2 MJT + 1 příloha	Podací lístek
Krajský úřad Středočeský kraj, Zborovská 11, 150 21 Praha 5	
Podal: Obec Husinec, IČ:00240231, DS: hfbbpt6, U Radnice 64, 250 68 Husinec, Czech Republic	
Číslo dokumentu: 093269/2021/KUSK UID: kuskes14d7de0 	
Věc: Připomínky k ÚR přeložky D7 D8	
Doručeno dne: 22.07.2021 14:39	
Vaše značka: 00810/21/PNo	
li / li,sv.př: 0/0	př / druh: 2

Připomínky k územnímu řízení stavby „II/240 a II/101, přeložka silnic v úseku D7-D8, III. etapa

ZÚR výřez - D059

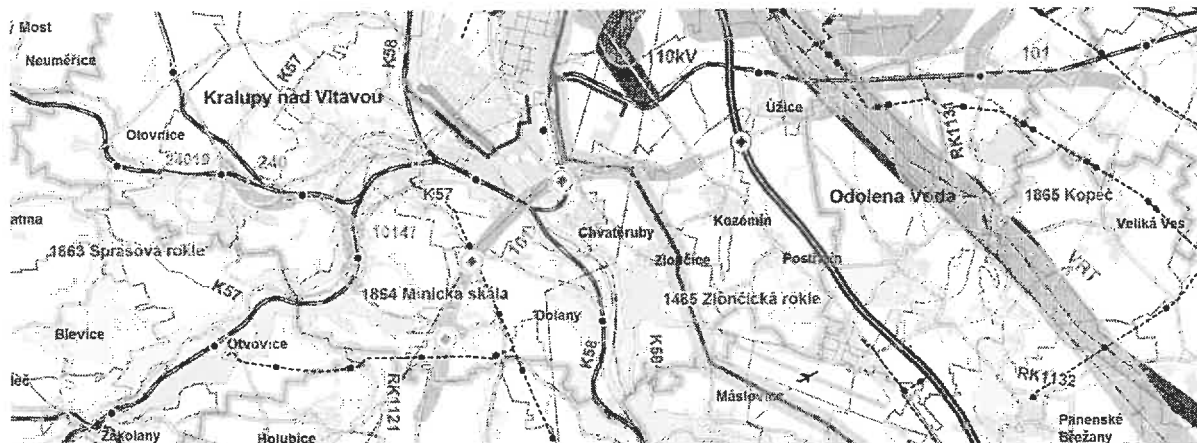
Trasa stavby je ve svém rozsahu v rozporu se Zásadami územního rozvoje Středočeského kraje (úplné znění po 2. aktualizaci) z června 2018. Ty vymezují veřejně prospěšnou stavbu *D059 Koridor Aglomeračního okruhu, úsek (II/101) Chvatěruby – Úžice*, který dle výkresové části začíná napojením na II. etapu v katastru obce Chvatěruby a končí v katastru obce Kozomín na styku s komunikací II/608. **V územním řízení posuzovaná stavba zasahuje v délce cca 600 m až do komunikace III/0081, resp. až k MÚK Úžice na dálnici D8, tedy mimo koridor vymezené v ZÚR.**

ZÚR pro veřejně prospěšnou stavbu D059 vymezují 1 MÚK v katastru obce Chvatěruby. Mimoúrovňová křižovatka je křižovatka, na níž jsou vzájemně propojeny pozemní komunikace, křižící se v různých úrovních. Ačkoliv se trasování stavby vyhýbá pojmenování MÚK a používá názvosloví „rampy“. Vedení trasy v úseku 6,5 – 7,1 vykazuje znaky útvarové kosodelné MÚK mezi navrhovanou komunikací na mostech a komunikací II/608. **III. etapa tedy obsahuje 2 MÚK, což je v rozporu se ZÚR Středočeského kraje.**

SO 205 - 207

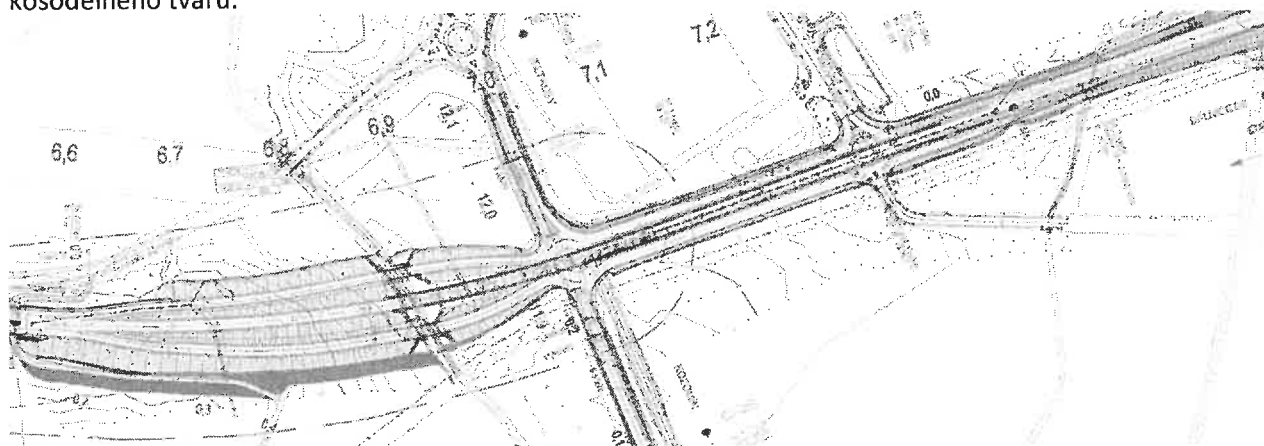
Detailně je tato skutečnost popsána v Souhrnné technické zprávě v části 4. **DOPRAVNÍ ŘEŠENÍ A ZÁKLADNÍ ÚDAJE O PROVOZU, PROVOZNÍ A DOPRAVNÍ TECHNOLOGIE:** Přeložka II/240, II/101 je napojena přes **rampy křižovatky** na projektovanou okružní křižovatku na II/608. Hlavní trasa přeložky kříží II/608 **mimoúrovňově** po mostním objektu. Výřez v obrázku situace stavby zobrazuje MÚK kosodelného tvaru:

Takto popisovaná a zobrazená křižovatka plně odpovídá kosodelné MÚK, která se například nachází na mimoúrovňovém křížení silnic I. třídy 92 a 50 v Polsku, viz obrázek:

Protože druhá MÚK není v ZÚR zanesena, nelze ji tedy v posuzované dokumentaci pro zcela zřejmý rozpor se ZÚR navrhopvat, ponechat a v území umístit.

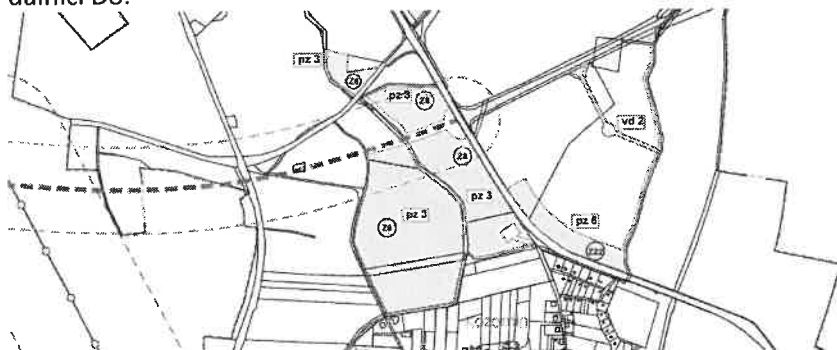
Souhrnná technická zpráva odůvodňuje mimoúrovňové křížení silnice II/608 a nové II/101 takto: *Při výhledových intenzitách nelze navrhnout úrovnovou okružní křižovatku, která by kapacitně vyhovovala (II/608 x nová II/101). Nepropustnost křižovatky bude příčinou dopravní kongesce. Z tohoto důvodu je nově navržen mostní objekt na hlavní trase přes silnici II/608. Dále: Při posouzení úrovnového křížení vznikaly na přilehlé dopravní síti až 2km dlouhé fronty vozidel od D8. Z kapacitních důvodů projekt navrhuje zrušení okružní křižovatky na III/0081 (mezi II/608 a D8) a ponechání zde pouze pravých odbočení do přilehlých průmyslových objektů. Žadatelem nebyly nikde předloženy žádné výpočty, které by dokazovaly toto tvrzení a to i přesto, že úrovnové turbookružní křižovatky jsou běžně navrhovány až do intenzity dopravy 40 000 vozidel/24 hodin. Dle normy je pro Okružní křižovatku s dvěma pruhy na okružním pásu a dvěma pruhy na vjezdu maximální celodenní kapacita 30 000 – 40 000 vozidel za den. Dle předložené dopravní studie má být v oblasti mezi D8 a Kozomínem doprava v roce 2040 v intenzitě:*

- **max 27 800 vozidel / 24 hodin bez okruhu kolem Prahy,**
- **max 20 110 vozidel / 24 hodin s okruhem kolem Prahy.**

Není tedy jakkoliv odůvodněna nutnost mimoúrovňového řešení.

Podle ČSN 73 6101, která je závazná pro projektování a navrhování křižovatek na silnicích a dálnicích, je minimální vzdálenost mezi křižovatkami při návrhové rychlosti 80 km na směrově nerozdělených silnicích 1,5 km, což je případ této stavby silnice II. třídy v kategorii S 9,5/80. Současně platí, že vzdálenost mezi jednotlivými křižovatkami se měří od konce připojovacího pruhu předcházející křižovatky po začátek odbočovacího pruhu následující křižovatky. Z výkresů stavby je ovšem zřejmé, že vzájemná vzdálenost MÚK Chvatěruby s novou MÚK Kozomín (i když tak není nazvána) je pouze 600 metrů. **Předložená dokumentace je tak v rozporu s ČSN 73 6101, která je závazná pro projektování a navrhování křižovatek na silnicích a dálnicích.**
